みなとアクルス開発事業における事業計画の一部変更について

みなとアクルス開発事業に係る環境影響評価  
事業内容の変更の届出に関する資料

令和5年8月

図1-1(2) 計画配置図 (変更対象: エネルギー施設B) (変更後)

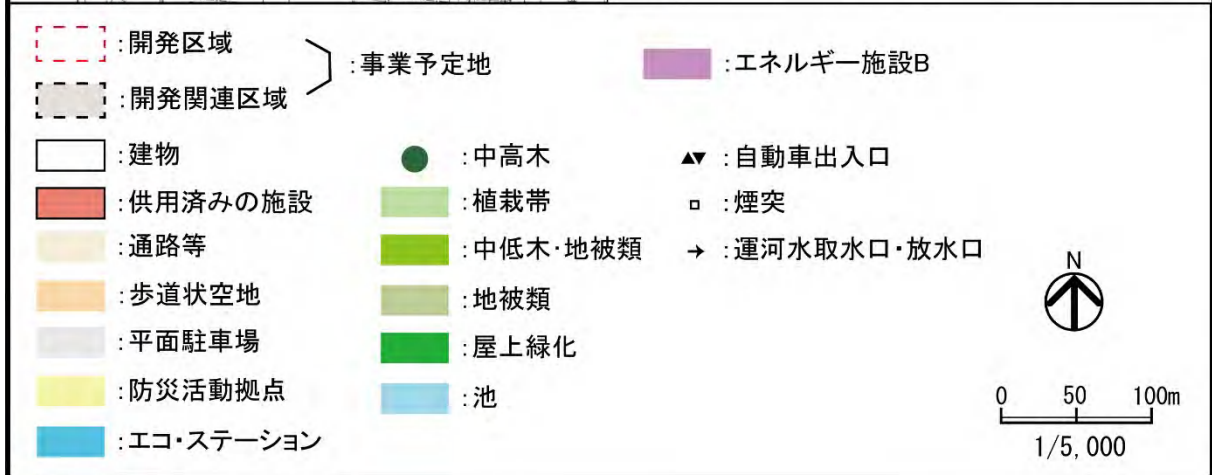
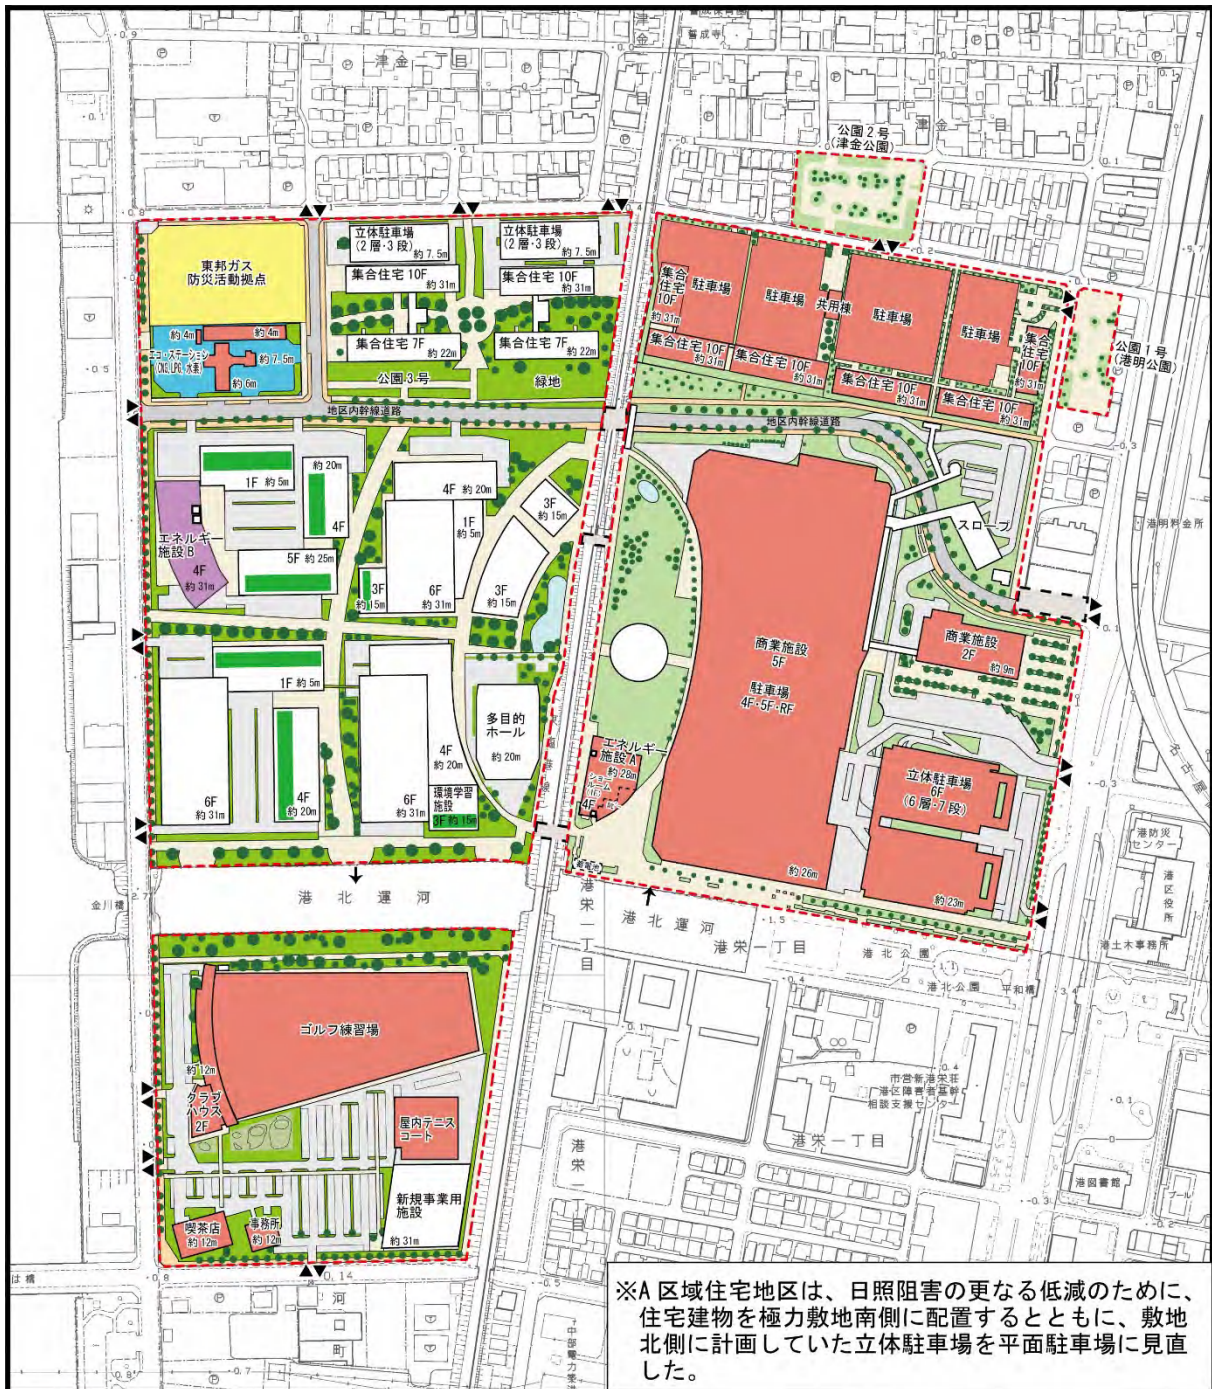
事業計画の進捗に伴い、事業予定地内の中央（B区域の南東側）のエネルギー施設Bの建設予定位置に多目的ホールを建設し、エネルギー施設Bは事業予定地内西側の高さ約31mの建物の建設予定位置に移動することとした。

変更前の建設予定位置は図1-1(1)に、変更後の建設予定位置は図1-1(2)に示すとおりである。

図3-1-1(2) 煙突の位置 (変更後)

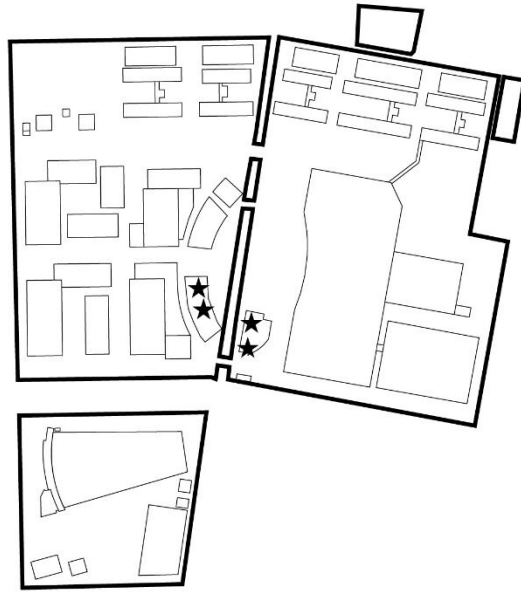
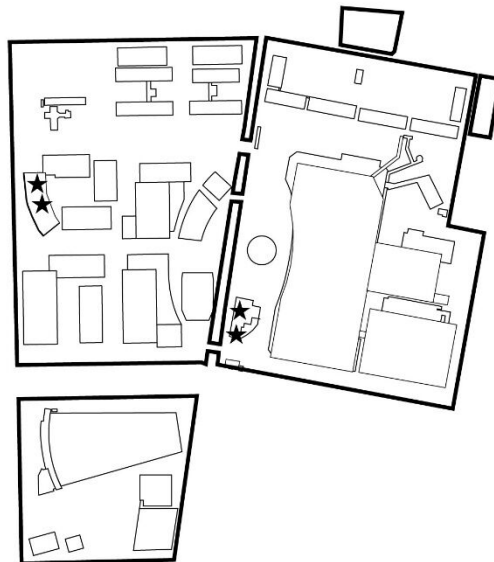
変更前後における影響の程度を把握するために、評価書に示す予測方法を用いて、熱源施設の稼働による二酸化窒素濃度（年平均値及び日平均値の年間98%値）の検討を行った（排出源条件(変更なし)は表3-1-1、煙突の位置は図3-1-1(1)～(2)参照）。

予測結果は、表3-1-2(1)～(2)及び図3-1-2(1)～(2)に示すとおりであり、変更後は変更前と比較して最大着地濃度はわずかに減少し、年平均値及び日平均値の98%値に変化はない。

図3-2-1(2) 熱源施設の稼働による騒音レベルの予測結果(2期工事完了後)(変更後)

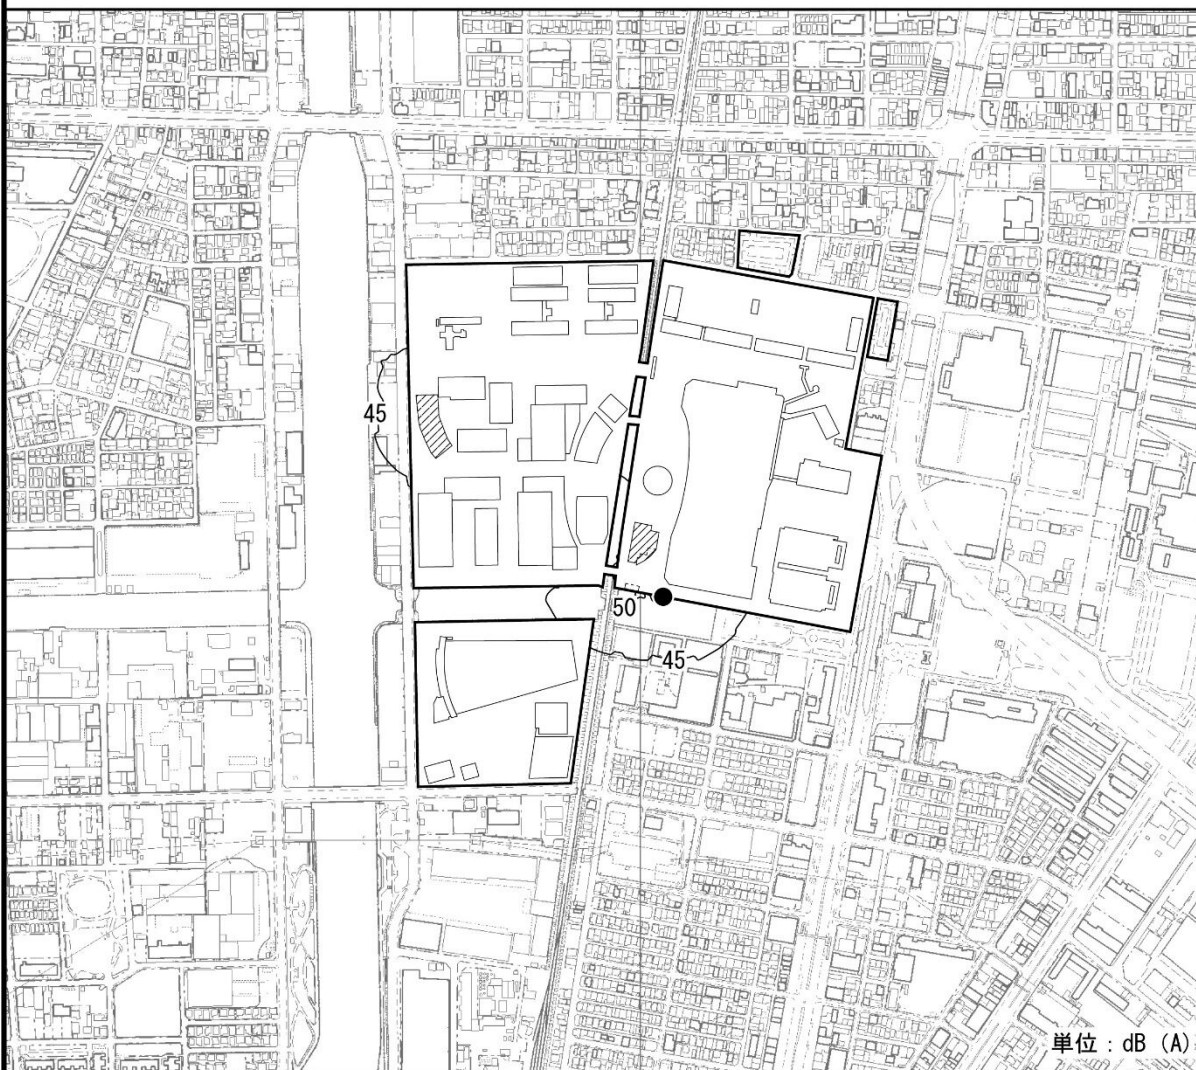
変更前後における影響の程度を把握するために、評価書に示す予測方法を用いて、熱源施設の稼働による騒音の検討を行った（音源条件等(変更なし)は表3-2-1～2、音源の位置は図3-2-1(1)～(2)参照）。

予測結果は、表3-2-3(1)～(2)及び図3-2-1(1)～(2)に示すとおりであり、変更後は変更前と比較して、最大値の出現位置と騒音レベルに変化はない。

なお、事業予定地西側における最大値は49dB(A)と予測され、周辺環境に及ぼす影響は小さいと考える。

図3-3-1(2) 熱源施設の稼働による低周波音圧レベルの予測結果(2期工事完了後)(変更後)

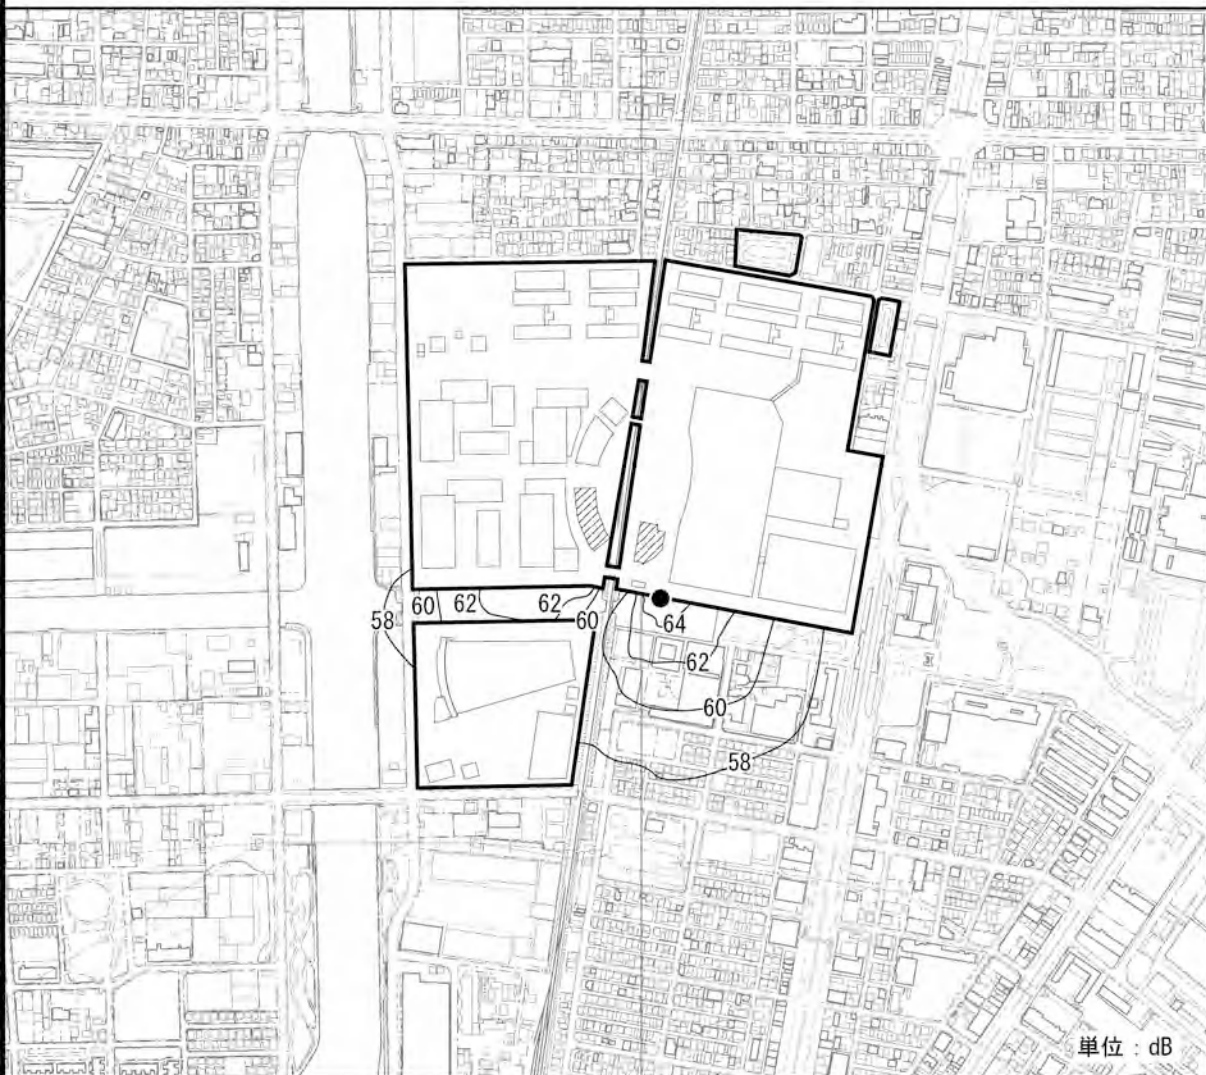
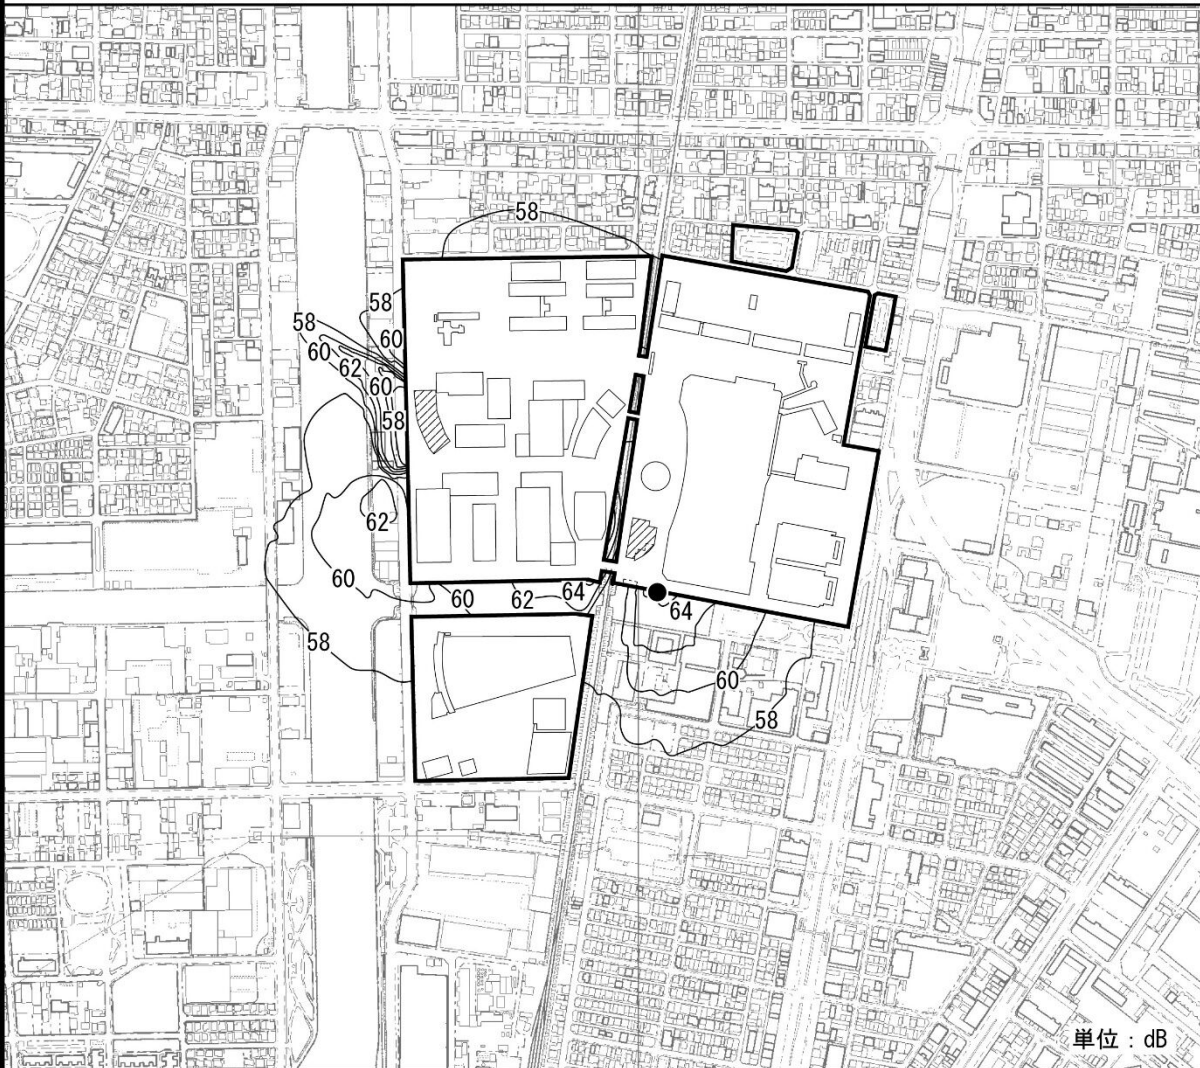
変更前後における影響の程度を把握するために、評価書に示す予測方法を用いて、熱源施設の稼働による低周波音の検討を行った（音源条件等(変更なし)は表3-3-1、音源の位置は図3-3-1(1)～(2)参照）。

予測結果は、表3-3-2(1)～(2)及び図3-3-1(1)～(2)に示すとおりであり、最大値の出現位置と低周波音圧レベルに変化はなく、変更前と同様に、低周波の苦情に対して低周波音によるものかを判断する目安である参照値（92dB）以下である。

また、「物的苦情に関する参照値」、「心身に係る苦情に関する参照値」と比較すると一部「心身に係る苦情に関する参照値」を超えるが、変更前と同様に現況において計測した数値程度と予測され、変更後は変更前と比較して、変化はないと考えられる。

なお、事業予定地西側に敷地境界から離れた場所に62dBが予測されるが、最大値の出現位置と同様に低周波の苦情に対して低周波音によるものかを判断する目安である参照値（92dB）以下であり、また、「物的苦情に関する参照値」、「心身に係る苦情に関する参照値」についても最大値の出現地点と同様であることから、周辺環境に及ぼす影響は小さいと考える。
